## 改善箇所説明図

フロント右ドライブシャフトブラケット

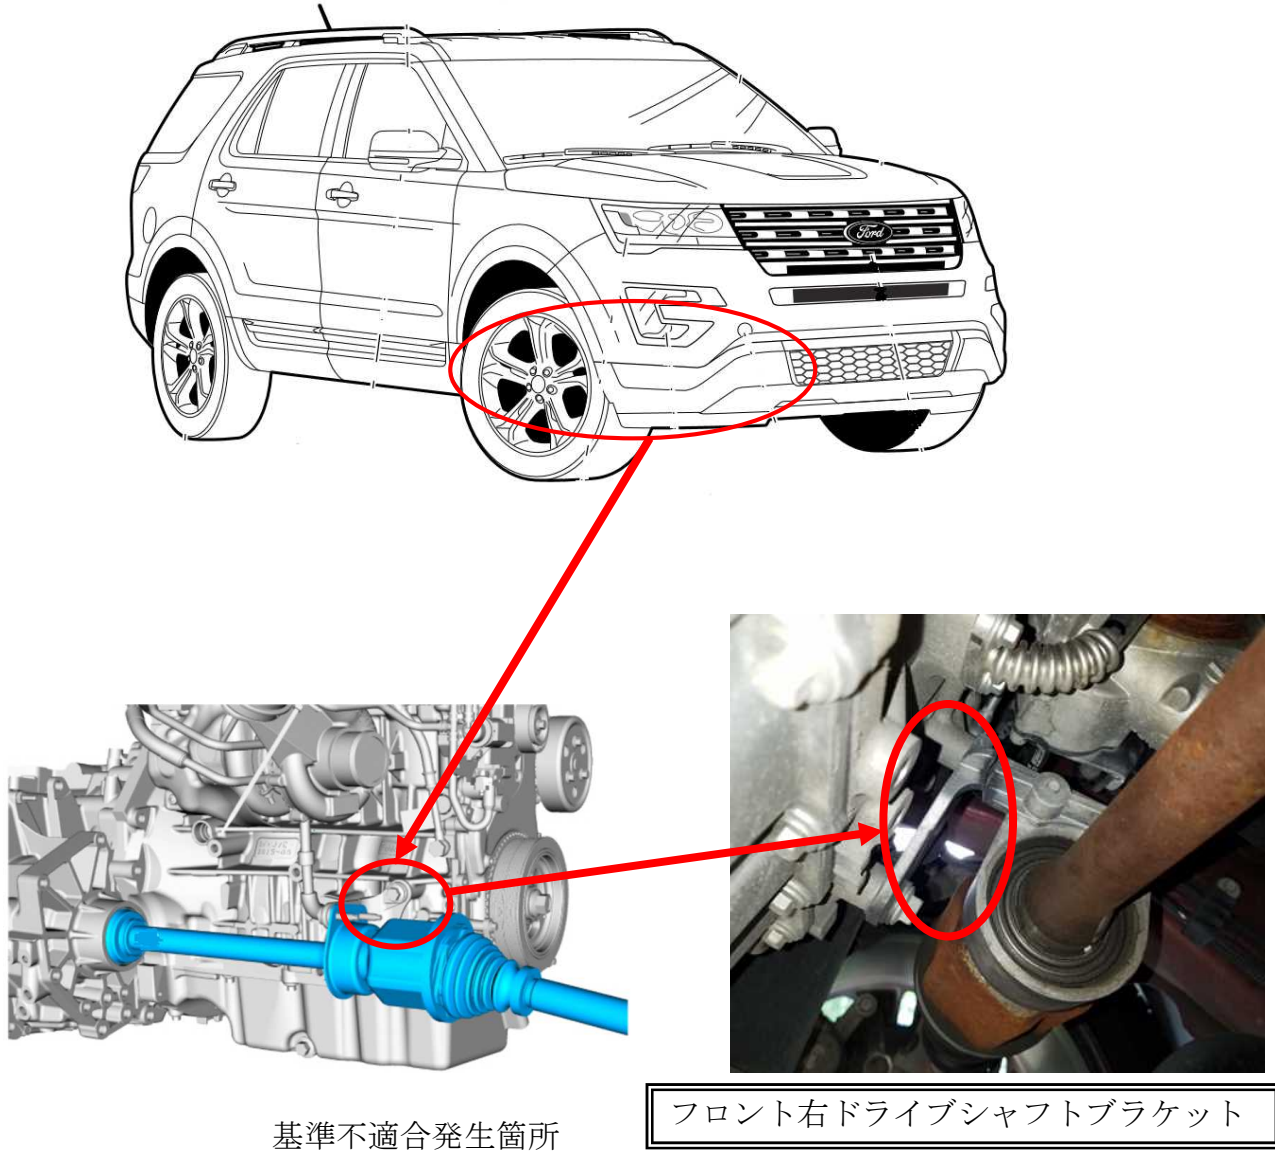
フロント右ドライブシャフトブラケットにおいて、設計時の強度検討が不適切なため、強度が不足している。そのため、使用過程における金属疲労等によりブラケットが破損し、最悪の場合、ドライブシャフトが抜けて走行不能となるおそれがある。

全車両、フロント右ドライブシャフトブラケットを点検し、未対策品が装着されている場合は対策品に交換する。

識別：右ストラットタワー上部前方に黄色いペイントを塗布する。
